Informe LM-INF-IC-D-0010-2020

Informe de Auditoría Técnica Desempeño de la estructura de pavimento y seguridad vial del proyecto Construcción de Paso a desnivel en intersección Garantías Sociales, Ruta Nacional No. 39

Licitación Pública Internacional No. 2013LI-000011-0DE00

Figura A3. Zona de intrusión para barreras de concreto con nivel de contención TL4

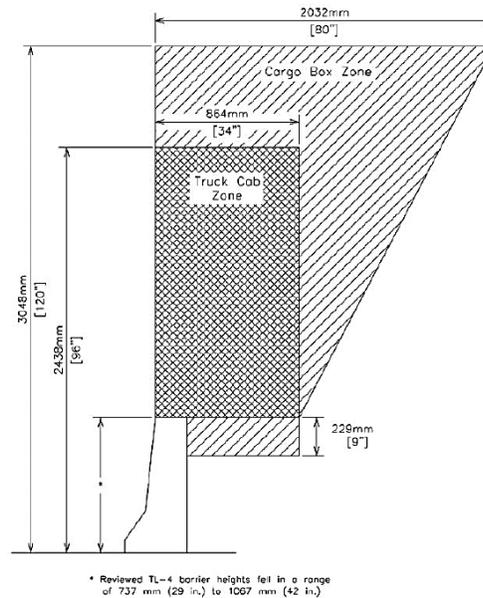
En la Figura A3 se observa la medida de 864 mm, especificada en el Anexo 1-96800-201119-ER-288, sin embargo, coincide para la zona denominada como “Truck Cab”, correspondiente a la cabina del vehículo. En el caso específico de la zona denominada como “Cargo box”, correspondiente al cajón, alcanza un valor de ZOI de 2032 mm.

Figura 41. Plano constructivo barrera Tipo F. Fuente: FHWA, 2011

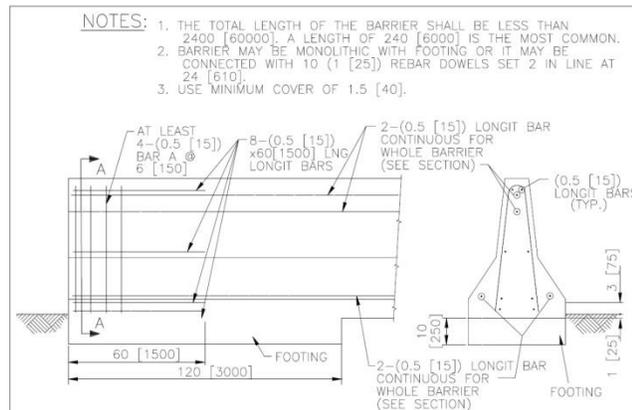
*Así, por ejemplo, dentro de las variaciones identificadas por la Unidad de Seguridad Vial y Transporte en el proceso constructivo encontramos la utilización de barreras prefabricadas cuyos anclajes entre sí no corresponden a una técnica contemplada dentro de las especificaciones del tipo de barrera seleccionada. Cabe destacar que según el tipo de sistema de contención vehicular seleccionado y de acuerdo con las condiciones del sitio, el dispositivo deberá estar anclado entre sí o no, para asegurar su correcto funcionamiento y efectividad. De igual manera sucede con el anclaje o no de las barreras a la superficie. En relación con el anclaje entre las barreras la norma SGM10a-b de la Federal Highway Administration establece que ante discontinuidades las barreras deberán estar unidas mediante una cimentación monolítica o mediante la conexión de dovelas, tal como se observa en la **¡Error! No se encuentra el origen de la referencia..***

Ninguna de las condiciones de anclaje señaladas anteriormente fue identificada en las inspecciones de las barreras del proyecto. En la Figura 42 se observa que la barrera medianera es anclada a la superficie mediante pernos en su parte inferior; sin embargo, en su sección transversal no hay evidencia de ningún tipo de conexión o prevista para el anclaje entre las barreras
